# 新社莊園休閒農場環境影響說明書 第三次變更內容對照表

專案小組初審會議

開發單位:  新社農業生物科技股份有限公司  
撰寫單位:  綠川工程顧問股份有限公司

112年8月23日

## 3-2 環境監測結果(空氣品質)

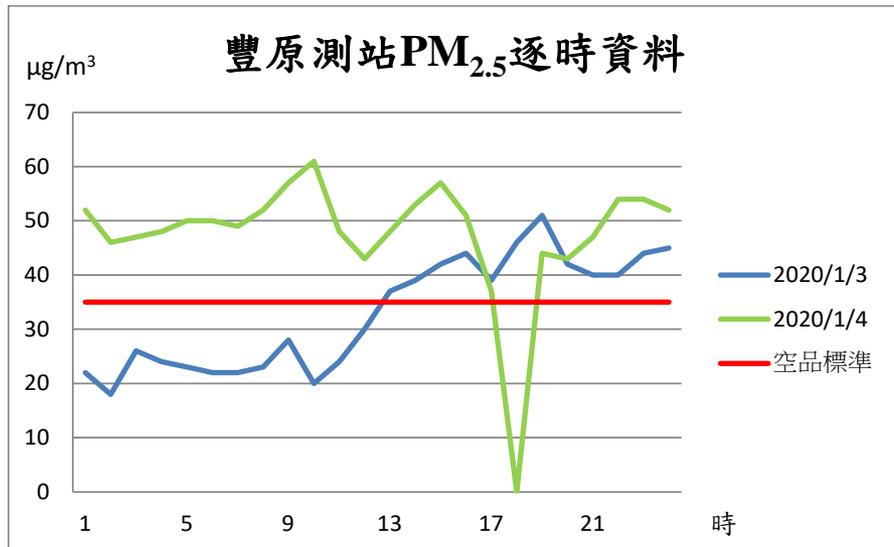
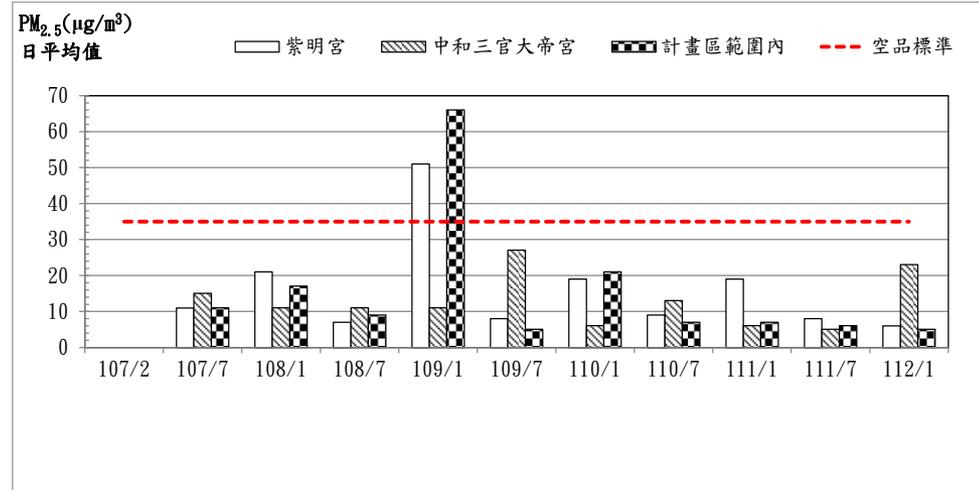
黃委員文鑑	(二) 空氣品質監測結果，PM <sub>2.5</sub> 於109/1/3在紫明宮及計畫區範圍內測值偏高，請補充說明可能原因。
林委員秋裕	(二) P.3第四行「...且多符合標準...」，顯示尚有未符合標準者，請補述其項目、數值、原因與處理情形。

- 同時段測值均偏高且有超出空氣品質標準之情形，推測造成該次PM<sub>2.5</sub>超過空氣品質標準之成因應為**污染物隨季風挾帶影響**所致。
  - ① 環保署中部空品區**豐原測站**PM<sub>2.5</sub>測值介於37~61 µg/m<sup>3</sup>，
  - ② 台中市環保局**后里空品測站**PM<sub>2.5</sub>測值介於32~100 µg/m<sup>3</sup>，
- 本莊園於當時已**無任何施工行為**，且為平日**遊客較少**，故應非本莊園造成。

## 3-2 環境監測結果(地面水質)

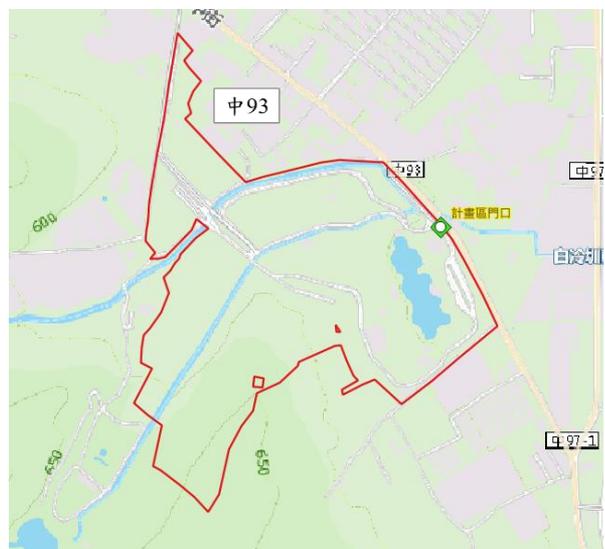
陳委員俊成 (一) 地面水質監測數據的大腸桿菌群項目，在進流水與排放口均有小於10的測值(表5-3-1 P.27)，請確認測值的正確性。

- 地面水質監測，均委由環保署認證之檢測公司執行。
- **污水處理設施於108年6月完工後啟用**，故放流水水質自該月起有明顯改善現象。
- 進流水採樣點為本莊園污水處理設施之調整池，推測有**雨水混入導致水質有稀釋情形**。
- 調整地面水水質進流水採樣點至較前端之**廢污水匯流井**，以避免採到雨水稀釋後之水樣。
